**Avis délibéré de la Mission régionale d'autorité environnementale
de la région Nouvelle-Aquitaine
sur le projet de mise en compatibilité par déclaration de projet du
plan local d'urbanisme (PLU) de la commune de Brossac (16)**

n°MRAe 2021ANA37

dossier PP-2021-10887

Évolution du règlement graphique du PLU de Brossac suite à l'extension de carrière Verdier (source : rapport de présentation de la mise en compatibilité, p. 171)

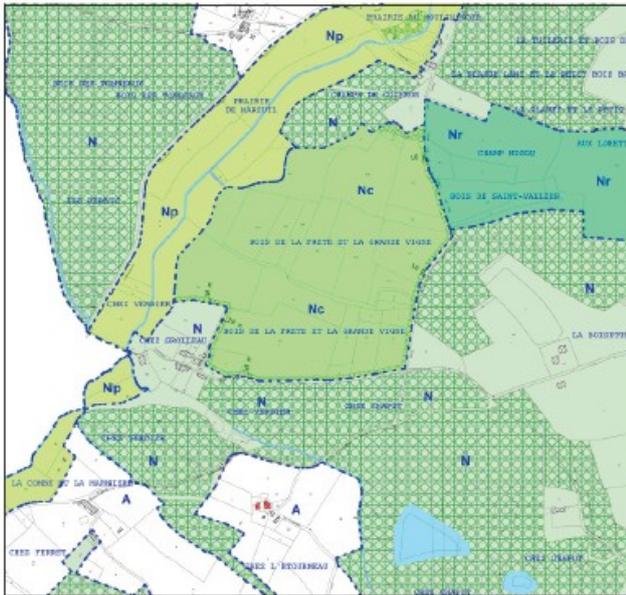
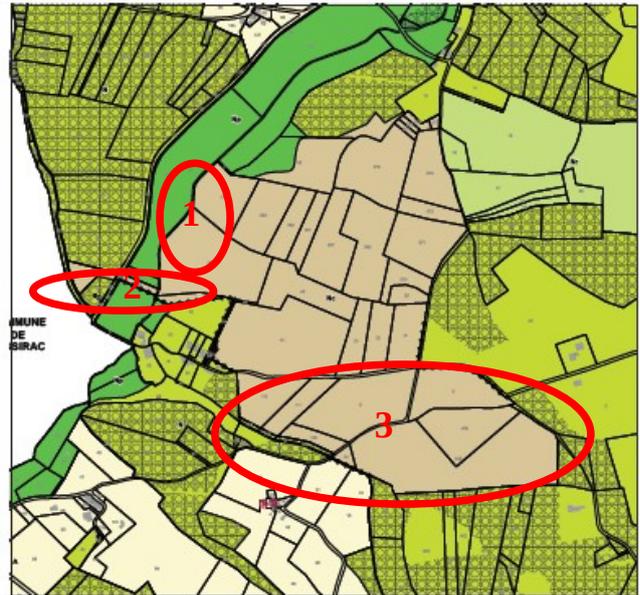
La comparaison des cartes présentées dans le rapport de présentation de la mise en comptabilité du PLU et dans la déclaration de projet fait apparaître que les zones faisant l'objet d'une extension de la zone d'exploitation dans le cadre du projet ne concordent pas complètement avec les zones nécessitant une évolution du zonage.

Ainsi, les parcelles reclassées le long du cours d'eau du Palais (1 et 2) apparaissent comme faisant partie de la carrière déjà autorisée. Il s'agit vraisemblablement d'une zone exploitée, évoquée dans le rapport de présentation comme ayant d'ores et déjà donné lieu à une remise à l'état naturel². Étant donné sa remise à l'état naturel, il semble inapproprié, de la classer en Nc. Il conviendrait plutôt que le PLU inscrive dans le temps une protection de cet espace répondant aux obligations de remise en état de la carrière. Inversement, les extensions de la zone exploitée au nord-est et au nord-ouest (3) semblent correspondre à des parcelles déjà classées en zone Nc, qui ne nécessiteraient donc pas d'évolution de zonage du PLU.

Par conséquent, le bilan surfacique présenté dans le dossier³ ne correspond pas à l'évolution des zonages induits par la mise en compatibilité. Il en résulte une confusion, dans le rapport de présentation, sur la nature des incidences liées spécifiquement à l'évolution du document d'urbanisme. **Il apparaît également que l'extension du zonage Nc le long du cours d'eau du Palais, à l'intérieur du périmètre du site Natura 2000, n'est pas justifiée.**

La MRAe demande que le bilan surfacique de l'évolution du PLU soit fourni, avec une liste exhaustive des parcelles cadastrées concernées par la mise en compatibilité. Des éclaircissements sur l'extension de la zone Nc le long du cours d'eau du Palais sont également attendus. Par ailleurs, il est nécessaire qu'une distinction claire soit établie dans le dossier, entre les éléments d'analyse, qui concernent les évolutions de zonage, et les surfaces impactées plus généralement par le projet.

Périmètre final du projet d'extension, avec les mesures de compensation prévues (à droite, source : rapport de présentation, p. 53)

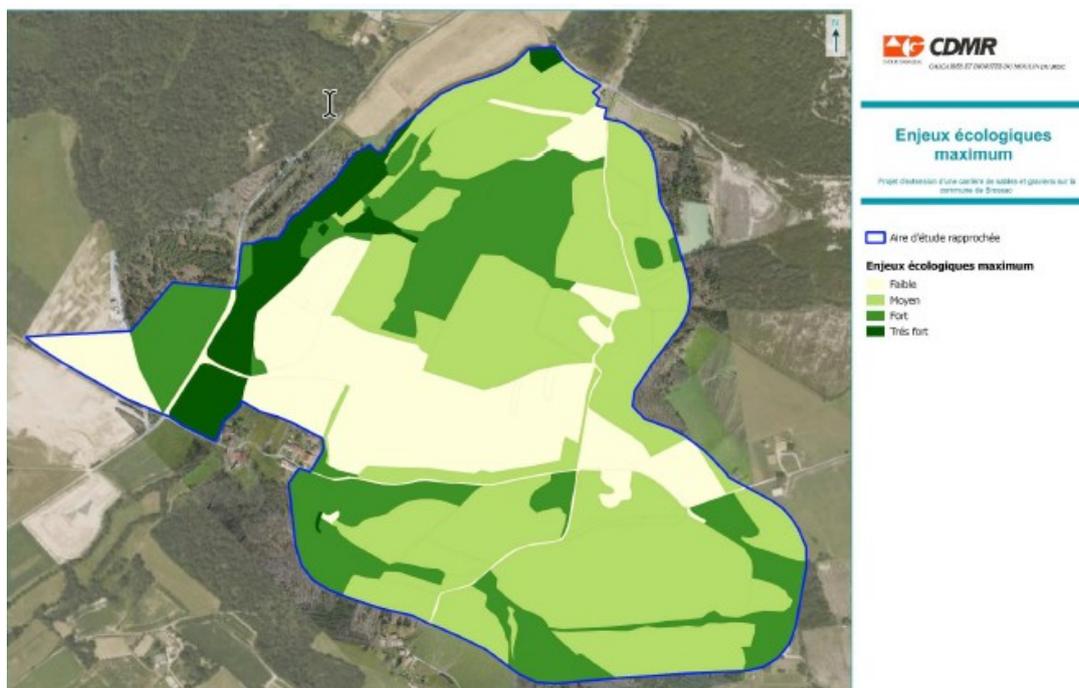
S'agissant de la traduction de l'extension de la carrière dans le zonage, la MRAe relève, ainsi qu'indiqué plus haut, qu'une partie des terrains est dédiée à la compensation en zone Nc, sans que cela semble se justifier par des opérations (remblaiement ou nettoyage du sol) qui seraient nécessaires à la mise en œuvre des mesures.

La MRAe considère que la cohérence entre le zonage proposé et les mesures compensatoires envisagées n'est pas démontrée. Elle estime nécessaire que la collectivité revoie ce zonage, en privilégiant le reclassement en zone N, voire Np, de toutes les parcelles qui ne sont pas nécessaires à l'exploitation de la carrière et qui ne nécessitent pas d'opérations de remise en état interdites par le zonage N. En particulier, les zones support des mesures compensatoires doivent être classées en Np pour garantir leur préservation. Il convient que le PLU, dans le cadre de cette mise en compatibilité, identifie par un zonage adapté toutes les mesures surfaciques de réduction ou de compensation d'impacts.

En l'état, la MRAe considère que le zonage ne garantit pas la pérennité de toutes les mesures de compensation prévues.
